## 返送汚泥ポンプバルブ交換作業に伴う処理工程一部変更

箇 所：地下1階→返送汚泥ポンプ（バルブ交換）

処理工程変更：図.1～図.2示す

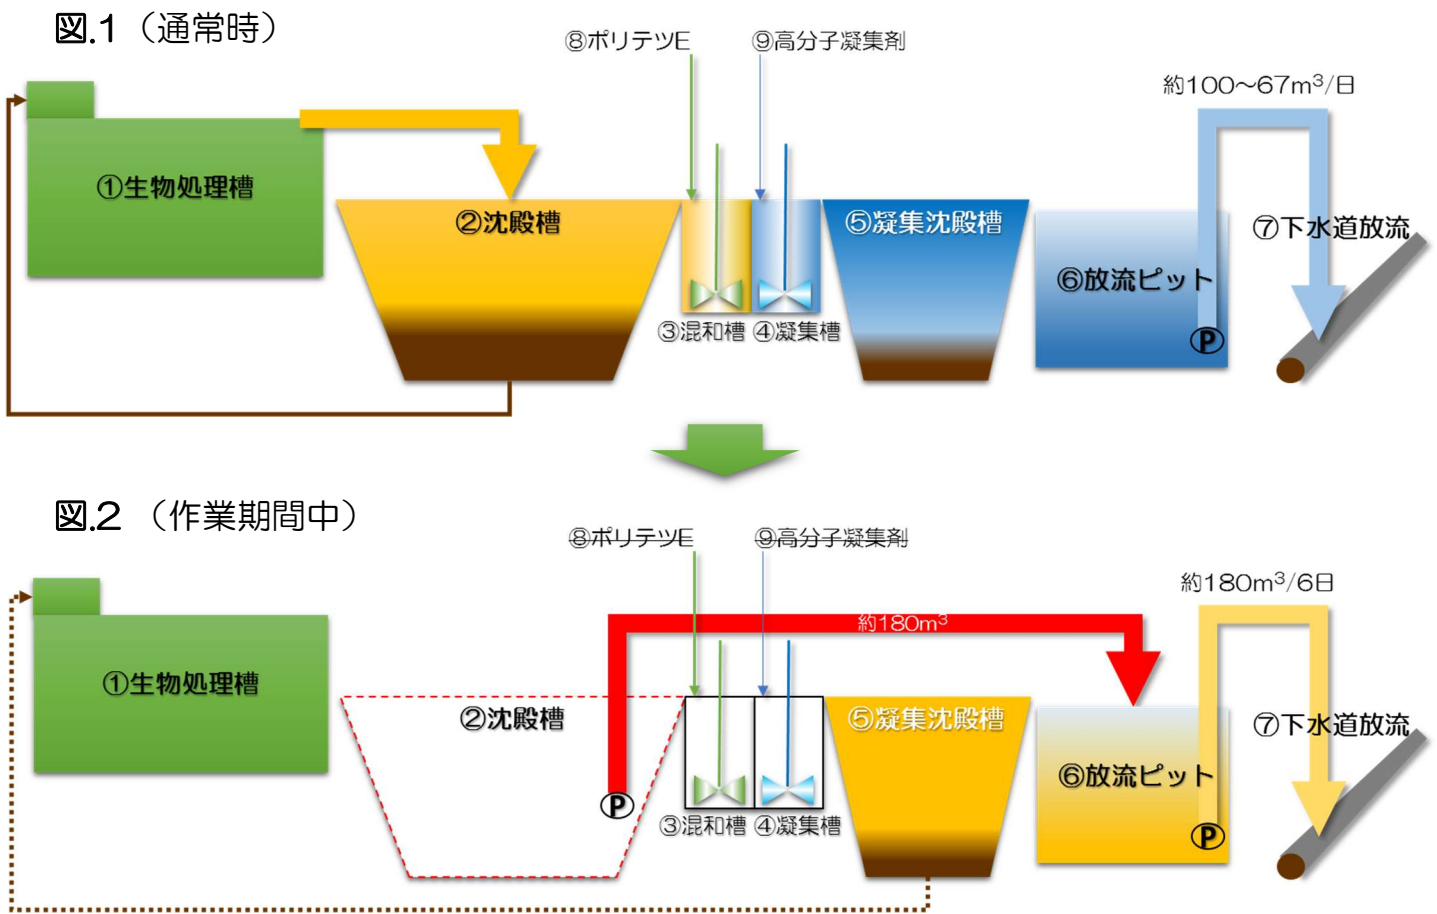
返送汚泥ポンプバルブは①沈殿槽と底部直結されていることから、沈殿槽内部水を全量（234m<sup>3</sup>）引抜きが必要とされます。

標記バルブ交換を下記の内容で実施を予定しています。

期 間：平成30年 8月30～9月4日（6日間）

処理変更期間の処理水：表.1-⑤に示す
